## 改善箇所説明図

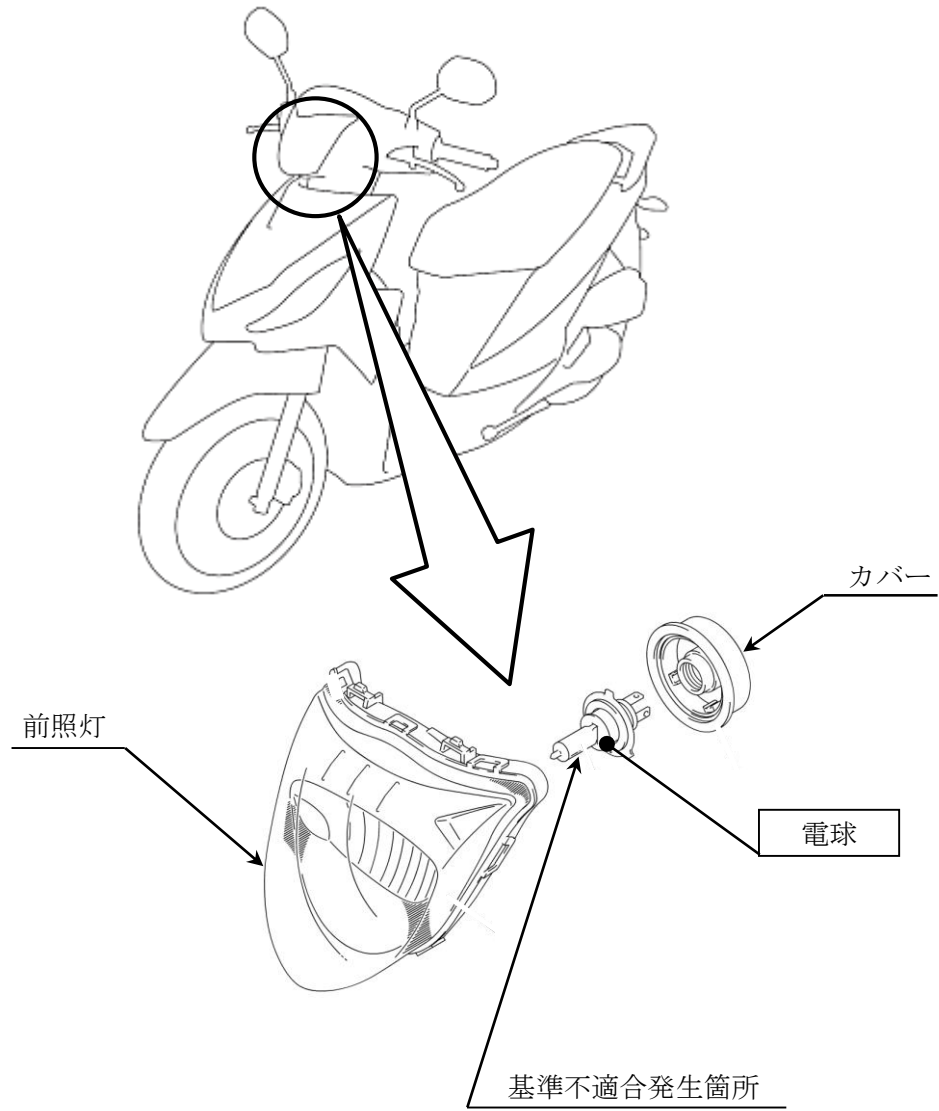
前照灯において、電球の製造工程が不適切なため、電球内のフィラメントに異材が使用され、フィラメントの剛性が低いものがある。そのため、そのまま使用を続けると、走行時の振動でフィラメントが断線して前照灯が不灯となり、断線したフィラメントがアース線に接触してヒューズが切断し、最悪の場合、走行中にエンジンが停止するおそれがある。

全車両、前照灯の電球を良品に交換する。

識別：車台番号打刻プレートに緑色のシールを貼付する。
